**Verslag huishoudelijke elektrische installatie op laagspanning en zeer lage spanning****Algemeen:**

Referentie: 009-20261028-01	Datum controle: 28/10/2026
Keurder: 009

Eigenaar:	Onbekend	EAN-code:	541448820057757450
Adres installatie:	Petrus Ascanusstraat 86, 1730 - Asse	Nummer teller(s):	1sag1100637208
		Distributienetbeheerder installatie:	Fluvius
Datum uitvoering installatie:	☐ Vóór 01/10/1981 ☒ Tussen 01/10/1981 en 01/06/2020 ☐ Vanaf 01/06/2020		
Type:	☒ Wooneenheid ☐ Niet-huishoudelijk ☐ PV ☐ Batterij ☐ Laadpaal

☐ 6.4 (Gelijkvormigheidscontrole voor ingebruikname)
☐ 6.4 (Belangrijke wijziging/uitbreiding)
☒ 6.5 (Controlebezoek)
☐ 8.4.1 (Controlebezoek van een oude installatie voor de verzwaring van de aansluiting op het openbaar distributienet)
☐ 8.4.2 (Controlebezoek van een oude installatie bij verkoop)
☐ 8.4.3 (Vrij controlebezoek van een oude installatie)
☒ Afwijkende beschikkingen (Boek 1) toegepast
☐ Herkeuring op het verslag

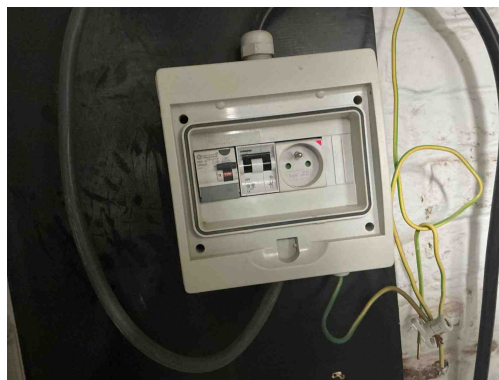
B17 - De voedingsspanning is niet op elk bord vermeld (Boek 1: 3.1.3.3).

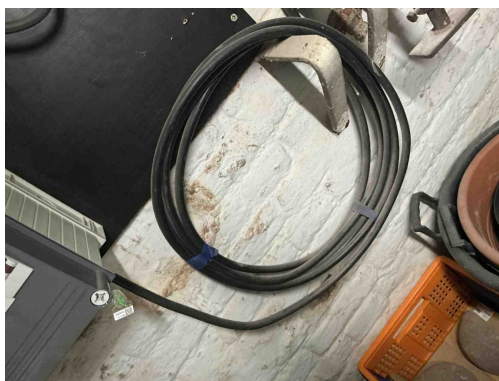
B17 - De voedingsspanning is niet op elk bord vermeld (Boek 1: 3.1.3.3).

B29 - Het elektrisch verdeelbord in een huishoudelijke ruimte is niet voorzien van een deur (Boek1: 5.3.5.1).

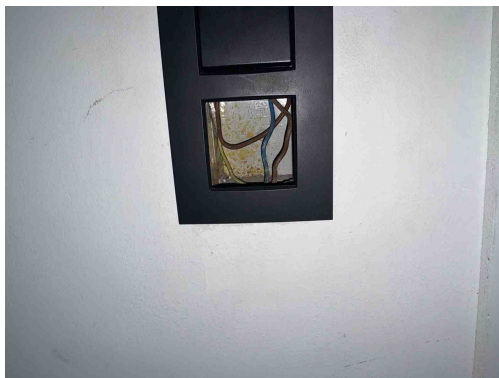
B34 - Het kabeltype van de meterbord verbinding aan de oorsprong van de installatie beantwoordt niet aan de minimale vereisten vastgelegd door de distributienet beheerder. (Boek1: 1.5 + SYNERGRID C1/107)

Opmerking: Exvb dient door ontbrandbare grond te gaan,

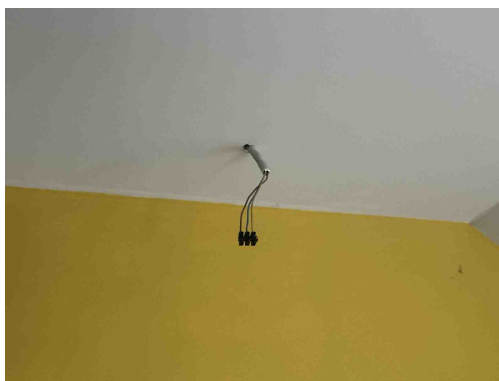
C21 - Het gebruik van geleiders van het type VOB, zonder bijkomende afscherming is niet toegestaan (Boek 1: 5.2.9.6).

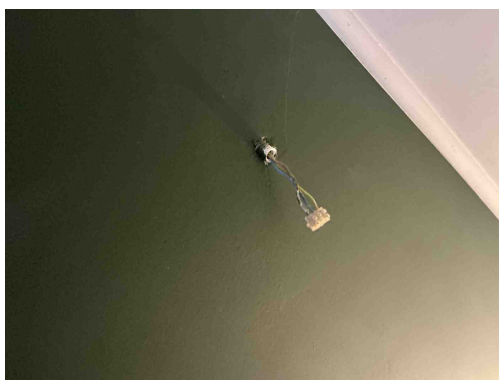
C21 - Het gebruik van geleiders van het type VOB, zonder bijkomende afscherming is niet toegestaan (Boek 1: 5.2.9.6).

C28 - Niet gebruikte leidingen onder spanning zijn niet op een degelijke manier geïsoleerd of verwijderd (Boek 1: 4.2.1.1).

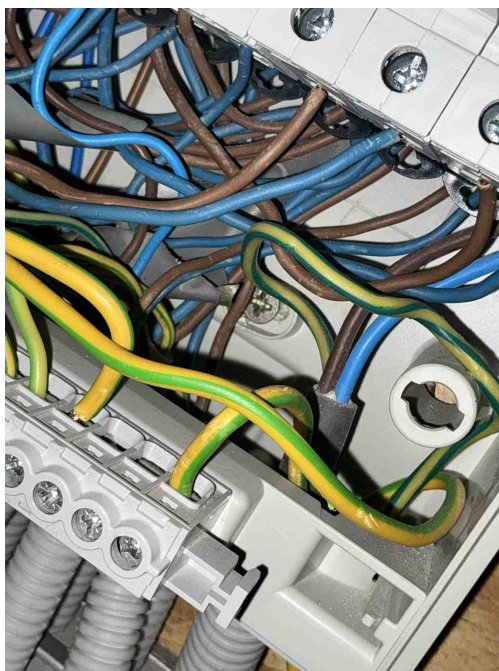
C21 - Het gebruik van geleiders van het type VOB, zonder bijkomende afscherming is niet toegestaan (Boek 1: 5.2.9.6).

C28 - Niet gebruikte leidingen onder spanning zijn niet op een degelijke manier geïsoleerd of verwijderd (Boek 1: 4.2.1.1).

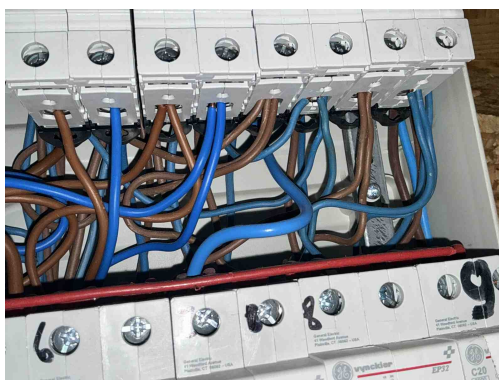
T21a - Het elektrisch materieel is niet geplaatst volgens de voorschriften van de fabrikant/ regels van goed vakmanschap. (Boek 1: 1.4.1.3) Oa ophangvijzen elektrisch verdeelbord niet afgedekt. Zie klasse II toestel.

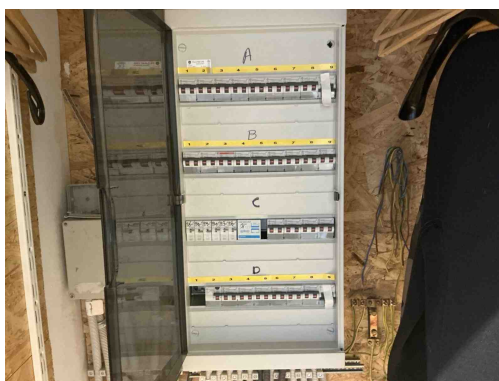
I01 - De waarde van de isolatieweerstand per kring dient tenminste 0,50 Mohm (1000 x Utest) te zijn (Boek 1: 6.4.5.1).
Opmerking: Heel het bordje nakijken
